## 改善箇所説明図

### 基準不適合発生箇所

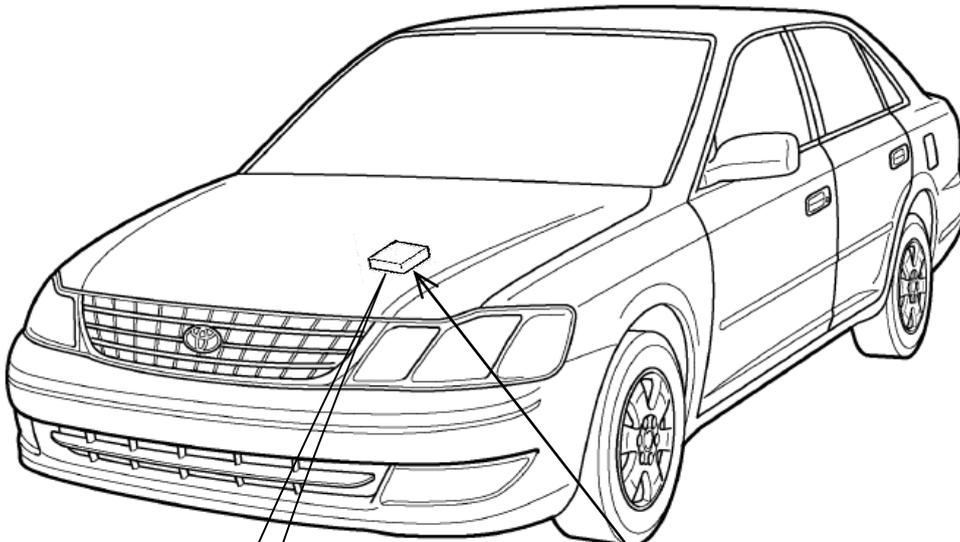
エアバッグコントロールユニットにおいて、電気ノイズに対する耐力が不足したものがある。そのため、電動シート操作時に発生するノイズにより、使用過程で当該ユニット内のICチップが損傷し、最悪の場合、走行中にエアバッグが展開するおそれがある。

### 改善の内容

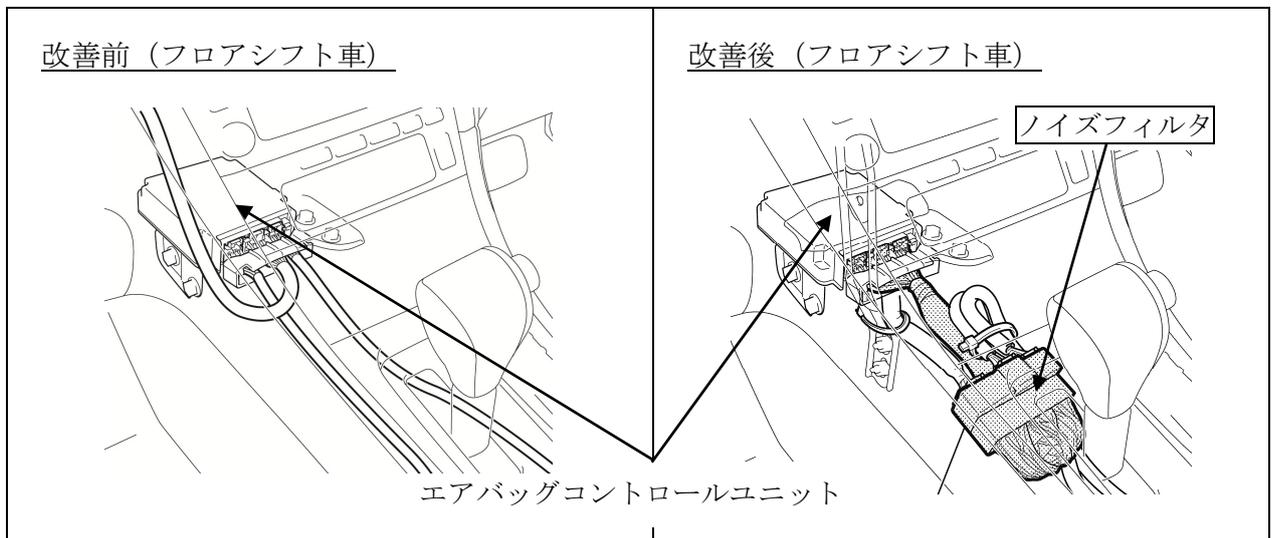
注：□ は追加部品を示す。

全車両、エアバッグコントロールユニットにノイズフィルタを追加する。

識別：改善済み車両には車台番号打刻の右上部に黄色ペイントを塗布する。
